МПС РОССИИ  
ГОСУДАРСТВЕННОЕ УНИТАРНОЕ ПРЕДПРИЯТИЕ  
ГОСУДАРСТВЕННЫЙ ИНСТИТУТ ПО ПРОЕКТИРОВАНИЮ  
СИГНАЛИЗАЦИИ, ЦЕНТРАЛИЗАЦИИ, СВЯЗИ И РАДИО  
НА ЖЕЛЕЗНОДОРОЖНОМ ТРАНСПОРТЕ  
(ГУП ГИПРОТРАНССИГНАЛСВЯЗЬ)

## УКАЗАНИЕ

31.05.2002 № 1247/1534  
шифр ЭЦМЧ3, ЭЦБ166

О схемах включения реле переключения  
огней светофоров при тональных рель-  
совых цепях

Рисунок 1

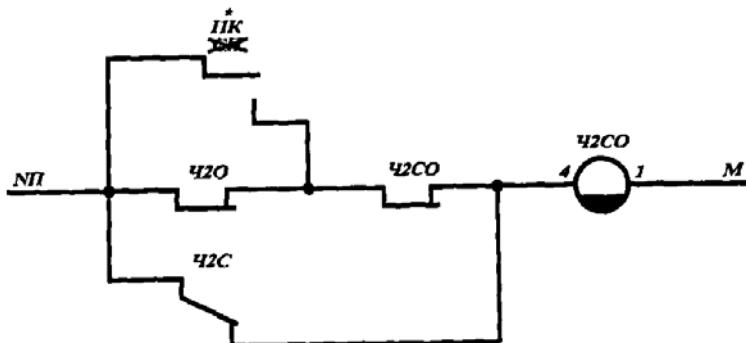
1 Для электрических централизаций с тональными рельсовыми цепями в схемах реле, осуществляющих переключение нитей двухнитевых ламп или переключение с зеленой лампы на желтую и выполненных с блокированием этих реле на момент переключения фидеров питания тыловым контактом путевого реле, может наблюдаться обесточивание этих реле, так как путевые реле тональных рельсовых цепей имеют замедление на отпадание (порядка 0,85с) больше, чем собственное замедление реле переключения. Для исключения обесточивания реле переключения предлагается блокирование реле выполнять тыловым контактом стрелочного контрольного реле (ПК, МК), фронтовой контакт которого проверяется в схеме сигнального реле - см. рисунок 1.

Примечание. В тех случаях, когда первой стрелкой за выходным сигналом является про-  
тивоверстная, следует включать два последовательно соединенных тыловых контакта ПК, МК  
этой стрелки.

Рисунок 2

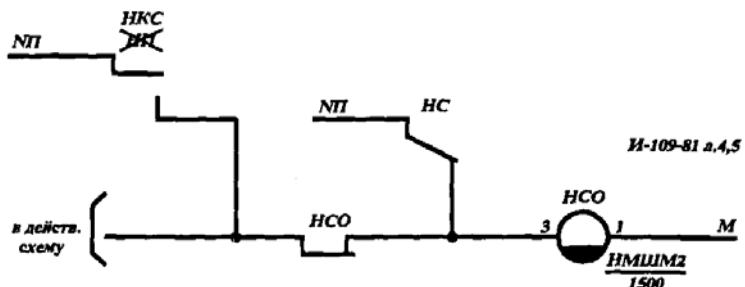
2 Для входных светофоров, выполненных по методическим указаниям "Включение двухнитевых ламп во вновь проектируемых устройствах ЭЦ" И-109-81, вместо контакта путевого реле следует включить тыловой контакт контрольно-секционного реле входного светофора.

Рисунок 3

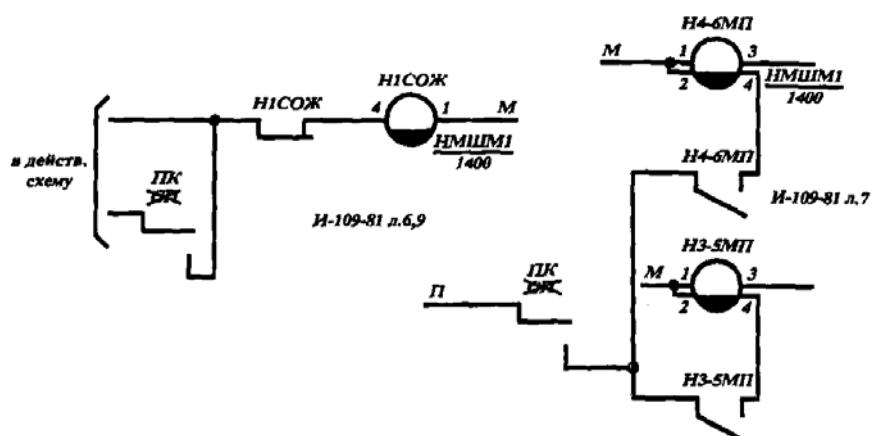
3 Для выходных (маршрутных) светофоров по И-109-81 в схемах реле, участвующих в переключении огней выходных (маршрутных) светофоров, при тональных рельсовых цепях, так же следует блокировку таких реле выполнять тыловым контактом стрелочного контрольно-реле, фронтовой контакт которого проверяется в схеме сигнального реле (см. так же примечание к п.1 данных указаний).

Аналогично для реле Н2-3СОЖ, Н2-3СОЗ, НМ1АСОЖ, НСО И-109-81 п.8, 11, 12.
